**Avis de la Mission Régionale d'Autorité environnementale
Nouvelle-Aquitaine sur
un projet de parc photovoltaïque d'environ 3,3 hectares
au lieu dit « La Sourdette » à Allons (47)**

n°MRAe 2022APNA133

dossier P-2022-13140

Localisation du projet : Commune de Allons (47)
Maître(s) d'ouvrage(s) : Société Total Énergies
Avis émis à la demande de l'Autorité décisionnaire : Préfet de Lot-et-Garonne
En date du : 06 septembre 2022
Dans le cadre de la procédure d'autorisation : Permis de construire
L'Agence régionale de santé et le préfet de département au titre de ses attributions dans le domaine de l'environnement ayant été consultés.

Cartographie superposant projet et zones humides (extrait de l'étude d'impact page 153)

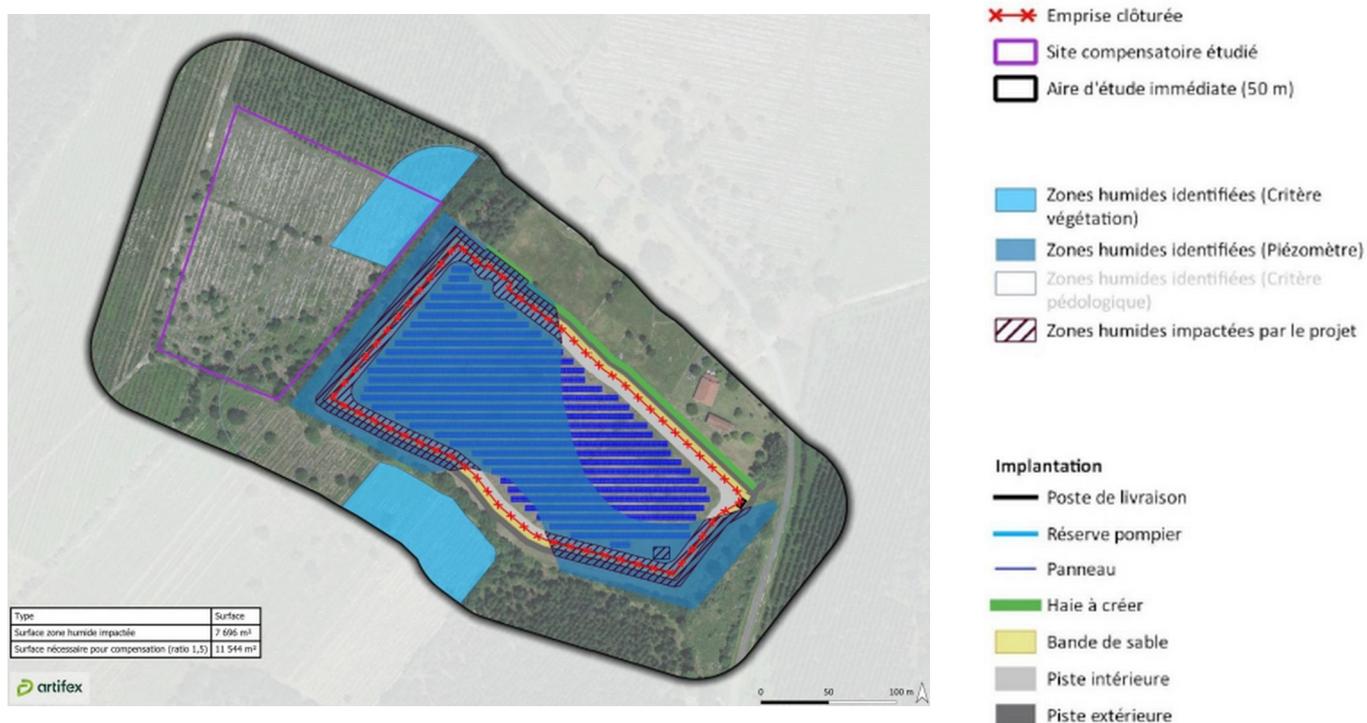
Le projet va toutefois impacter 7 696 m² de zones humides pour la réalisation notamment des pistes, des bandes de sable, du poste de livraison et de la réserve incendie.

Le parc lui-même n'est pas retenu comme impactant pour la zone humide, ce qui demande à être étayé de façon plus précise (notamment vis-à-vis de la phase de travaux, des modalités d'ancrage, des modalités d'entretien) en tenant compte de son fonctionnement hydrologique qui reste peu décrit par le dossier.

L'étude d'impact présente une mesure compensatoire page 182 et suivantes. Il s'agit de la renaturation d'une surface de 24 500 m² située à proximité. Le dossier précise que des investigations doivent être poursuivies et que la surface compensatoire qui sera mise en place s'élèvera à minima à 11 544 m². **La MRAe relève que le dossier est trop imprécis sur ce point pour permettre de garantir une compensation effective et proportionnée de l'impact du projet sur la zone humide.**

La Mission Régionale d'Autorité environnementale demande au porteur de projet de vérifier et présenter de manière argumentée la compatibilité du projet avec le dernier SDAGE et de poursuivre la démarche d'évitement-réduction-compensation (ERC) sur la problématique zones humides, pour viser un évitement maximum et une mesure de compensation suffisamment efficace.
